INA SERVICE INFO

Optimierte Spann- und Umlenkrollenlager

Neues Dichtungskonzept

Bild 2: Umlenkrollen mit neuem Dichtungskonzept (ohne Abdeckkappe)

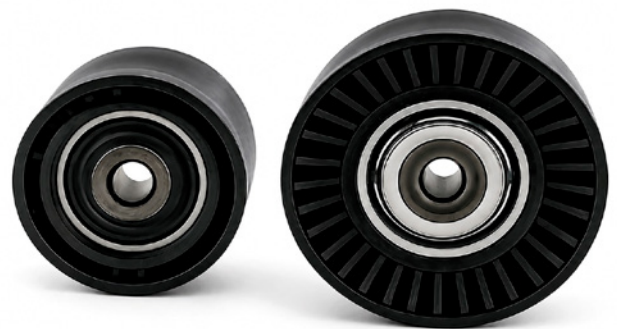
Aufgrund der kontinuierlichen Weiterentwicklung unserer Produkte sind die Lager vieler Spann- und Umlenkrollen jetzt mit einem neuen Dichtungskonzept ausgestattet. Dieses innovative Dichtsystem bietet den Vorteil einer deutlich höheren Beständigkeit gegenüber schädlichen äußeren Einflüssen wie Staub, Schmutz und Feuchtigkeit.

Ein entscheidender Unterschied zu den bisherigen Spann- und Umlenkrollen besteht darin, dass die Abdeckkappe (Bild 1) nicht mehr benötigt wird. Aufgrund der Optimierung ist sie bei den neuen Ausführungen (Bild 2) auch nicht mehr als Packungsbeilage enthalten.

In der Übergangsphase kann es durch Lager-Mischbestände dazu kommen, dass sowohl Spann- und Umlenkrollen mit Abdeckkappe als auch solche ohne Abdeckkappe geliefert werden. Beide Versionen entsprechen den technischen Spezifikationen und können bedenkenlos eingebaut werden.

Ein Umbau von bereits verwendeten Abdeckkappen auf Spann- und Umlenkrollen mit dem neuem Dichtungskonzept ist nicht möglich und auch nicht erforderlich!
